改善箇所説明図

改善内容

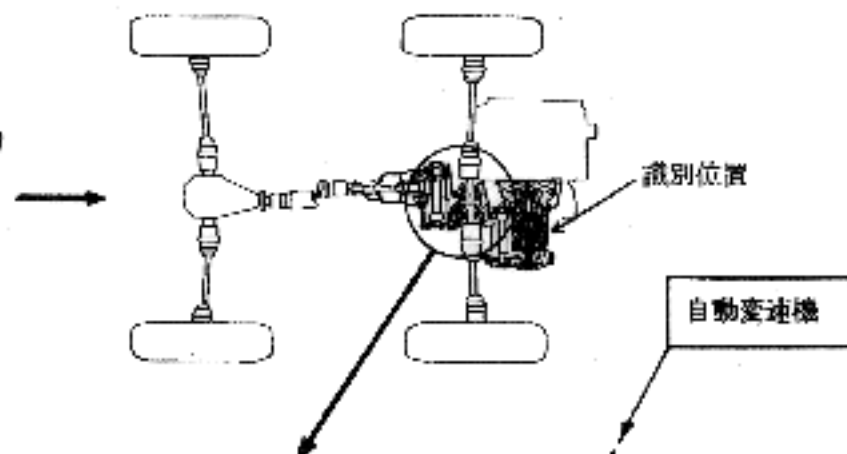
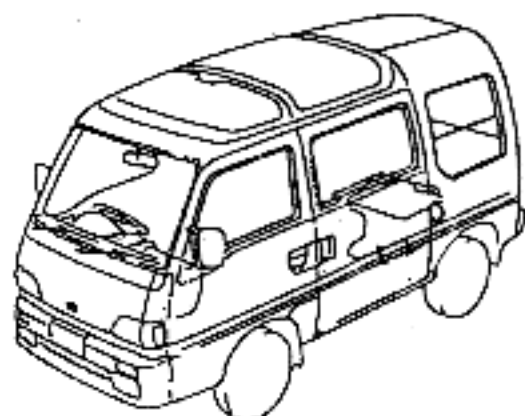
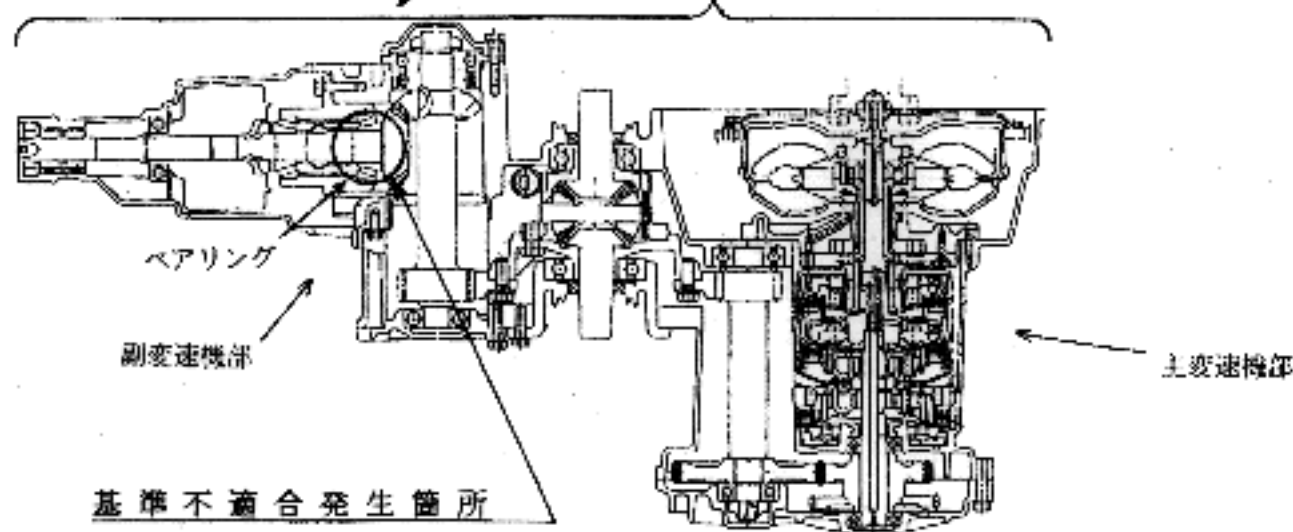
3速自動変速機付四輪駆動車において、オイルの潤滑が不十分なものがあり、副変速機内部のベアリングが損傷し、そのままの状態で使用を続けると、最悪の場合、走行不能になるおそれがある。

全車両、自動変速機を対策品と交換する。

識別：変速機型式の横に青ペイントで二重丸を付ける。

注：  は交換部品を示す。
